Změnový list číslo 29

Identifikace akce	
Název akce:	Výstavba Multifunkční sportovní a kulturní haly v Brně
Číslo akce SMVS:	-
Objednatel:	I. Statutární město Brno II. ARENA BRNO, a. s. III. Brněnské komunikace a.s. IV. Teplárny Brno, a.s.
Zastoupen:	Objednatelem
Zhotovitel:	HOCHTIEF CZ a.s., Plzeňská 16/3217, 150 00 Praha 5
SPST:	Společnost INVIN, RUBY, INFRAM a CM
Projektant:	Projektová dokumentace 1 - Arch.Design, s.r.o. a A PLUS a.s. Projektová dokumentace 2 - PK OSSENDORF s.r.o.
Předmět změnového listu	
Ventilátory s akustickým útlumem, SO 101 hala	
Část díla dotčená změnovým listem	
SOZ z části SO 101 hala	
Popis změny, popis technického řešení	
Původní řešení dle smluvní (tendrové) dokumentace :	
V původním řešení PO ventilátorů bylo uvažováno s použitím zatepleného zákrytu TECTUM K+ZD (položky č. 20 a 26 rozpočtu ZOKT). V původním řešení bylo tedy uvažováno pouze s tepelným řešením zákrytu bez akustického útlumu (klapka s útlumem 20 dB).

Soupis: ZL 29 - Ventilátory s akustickým útlumem, SO 101

Zeichnungsnr.
SESTAVA STŘEŠNÍHO POŽÁRNÍHO
VENTILÁTORU DN 1250 (1120) / 35 dB

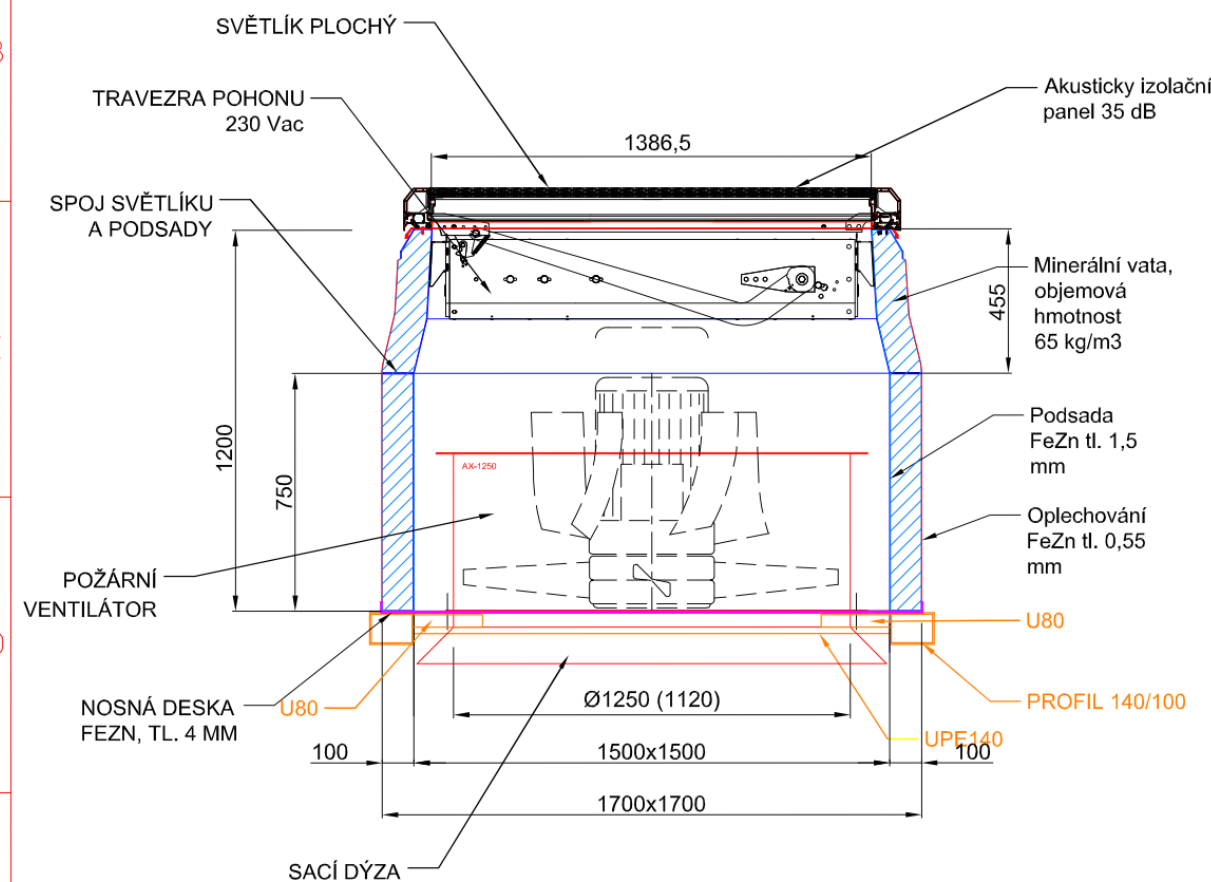
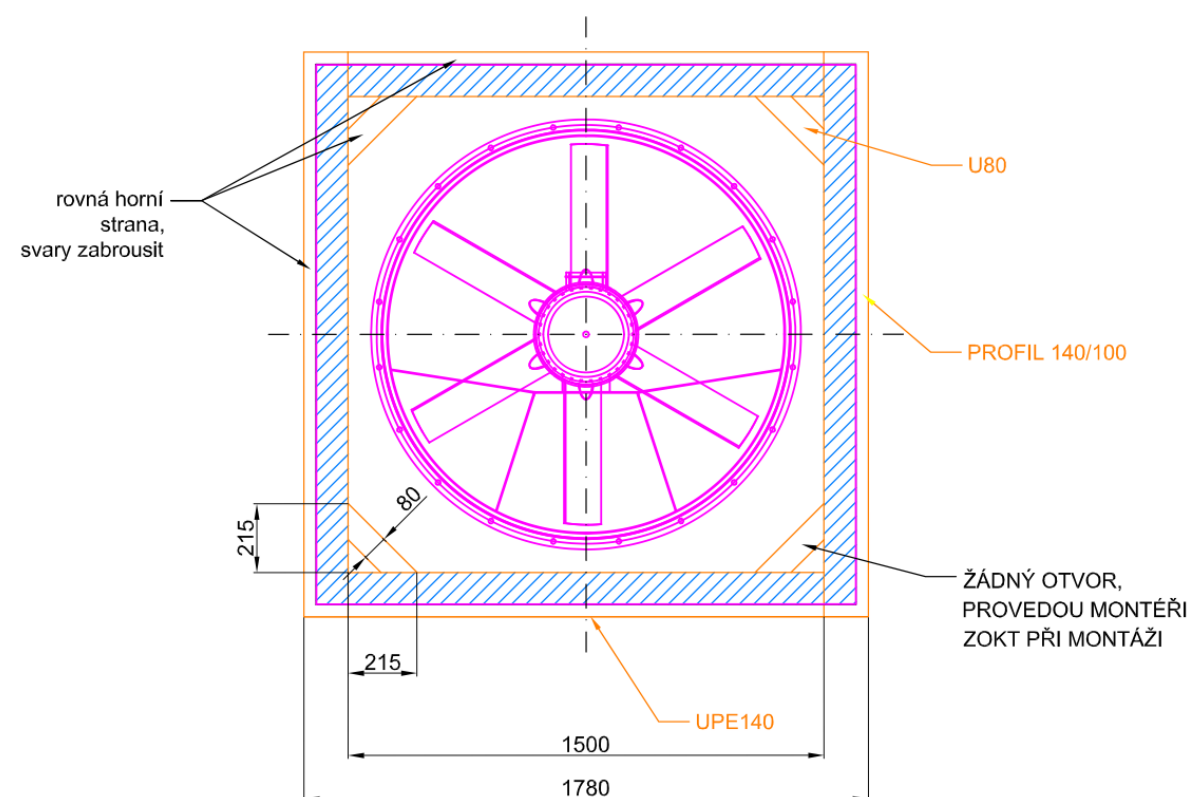
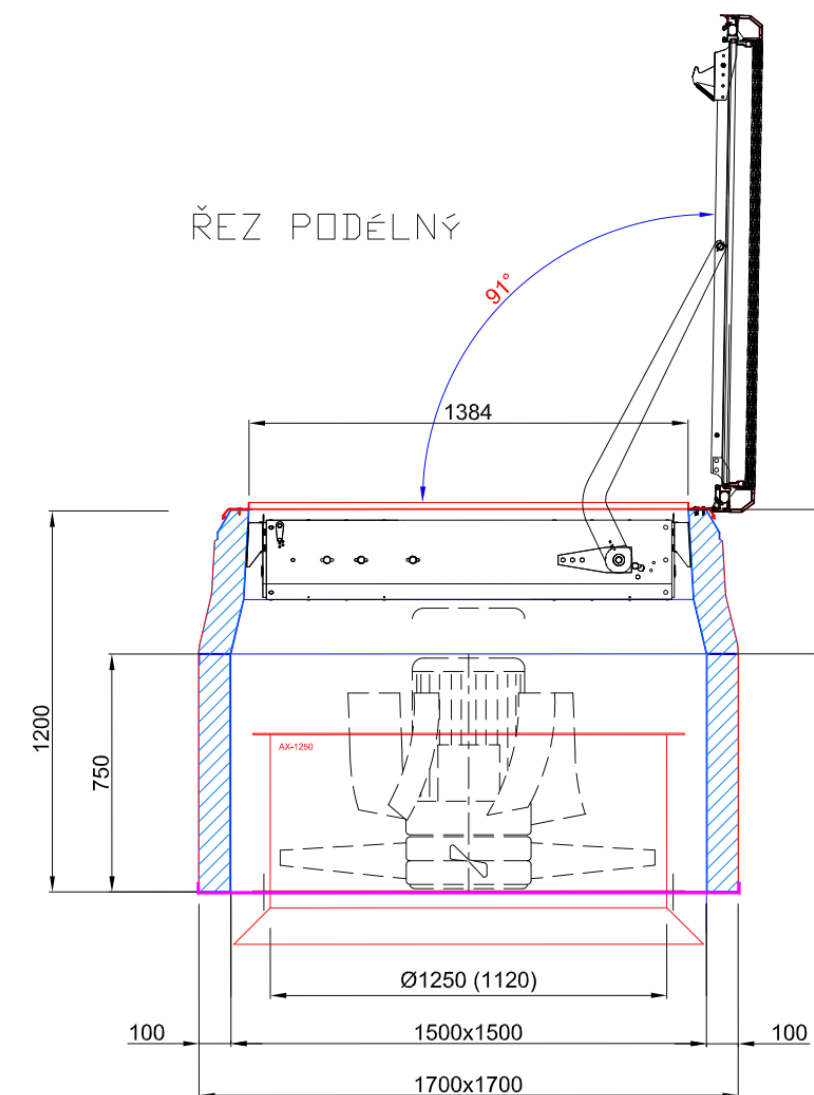
Nové řešení :	
Na základě požadavku na hodnotu útlumu min. 35 dB sdělené akustikem stavby, byl proveden návrh světlíku s funkcí zákrytu ventilátoru, který vč. svého podstavce/podsady požadovaný útlum splňuje.	
Zdůvodnění změny :	
Při koordinaci profese zařízení pro odvod kouře a tepla (ZOKT) bylo zjištěno, že v Projektové dokumentaci 1 zamýšlený zateplený zákryt pro ventilátor TECTUM K+ZD nevykazuje dostatečný akustický útlum hluku, protože jej není možné použít pro provedení díla. Na základě tohoto zjištění bylo navrženo nové řešení (světlík s funkcí zákrytu ventilátoru), které dosahuje požadovaných hodnot útlumu 35 dB. S ohledem na charakter změny, kterou zadavatel jednající s náležitou péčí nemohl předvídat a která je nezbytná pro dosažení požadovaných hodnot akustického útlumu PO ventilátorů, je tato změna zařazena jako nepředvídaná dle § 222 odst. 6 ZZZV.	
Vliv změny na výkresovou dokumentaci :

Na základě provedené koordinace profese ZOKT bylo zjištěno, že v původní DPS uvedený zákryt typu TECTUM K+ZD nevykazuje dostatečný útlum hluku a proto jej nebylo možno použít. Na základě hodnoty útlumu min. 35 dB sdělené akstikem stavby jsme provedli návrh světlíku s funkcí zákrytu ventilátoru, který vč. svého podstavce / podsady požadovaný útlum splňuje.

Změny jsou zapracovány do PD s požadavkem na úpravu rozměrů kce nesoucí ventilátory	
Záznamy o změně ve stavebním deníku a zápisech z KD :	
Tato změna byla řešena na KD v rámci bodu 18/1 ze dne 13.02.2024.	
Předpokládaný vliv na termín, kvalitu, cenu díla :	
Vliv na termín: ne, bez dopadu na termín	
Vliv na kvalitu: změny nemají vliv na výslednou kvalitu díla	
Vliv na cenu: dochází ke zvýšení ceny díla dle Přílohy 1 ZL 29	
Přílohy:
